# 中央西公園 再整備ニュース

## 第2回ワークショップを開催しました!

# 中央西公園ワークショッププラン

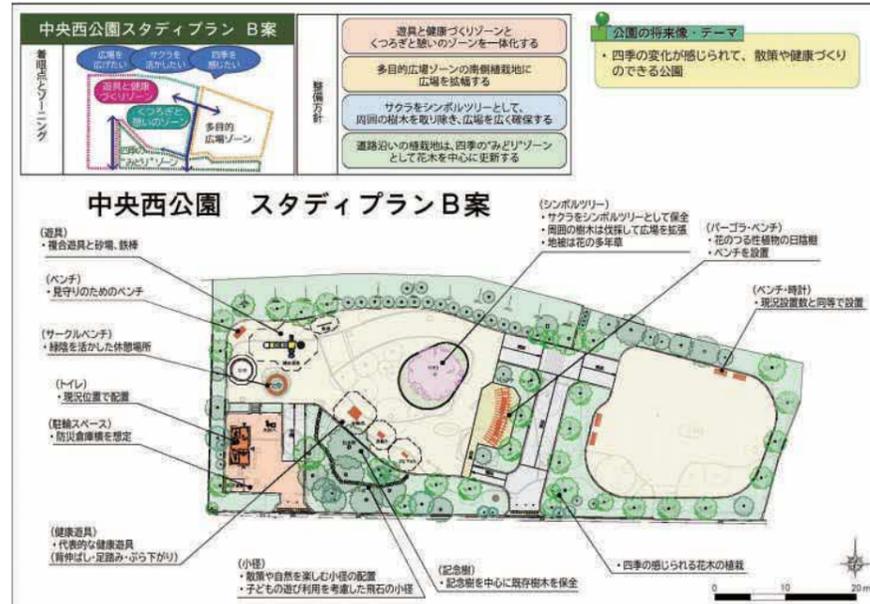
- (良いところ)
  - 園路の線形がなめらか。
  - 既存樹木内の飛石の小径。
- (気になるところ)
  - 中央の植栽地で公園内の見通しが確保できない。

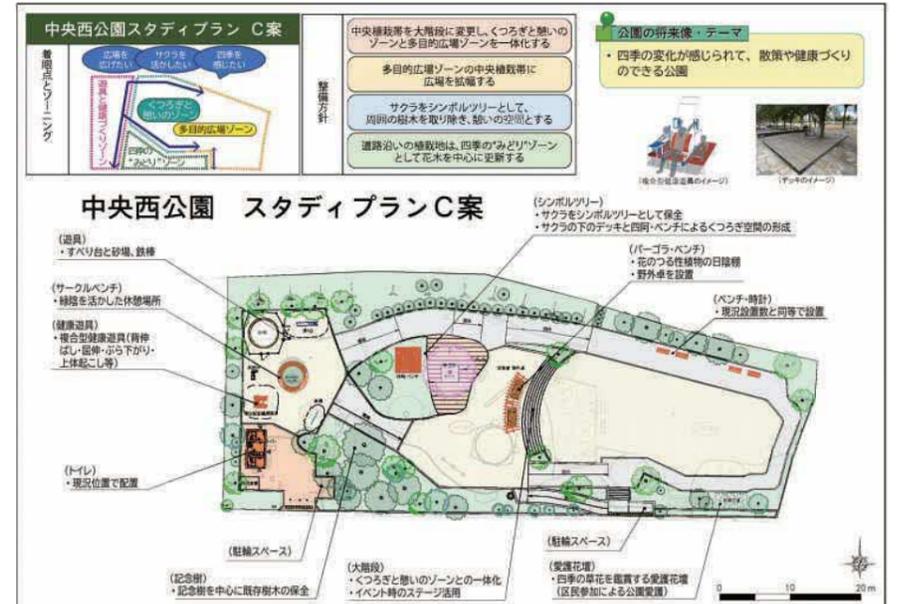
- (良いところ)
  - 既存樹木内の飛石の小径。
  - 遊具と健康遊具の離隔がとれて、子どもと大人の利用空間の分けが明確。
- (気になるところ)
  - 中央に園路があるため、利用空間の区分は明確だが、公園全体が分断される。
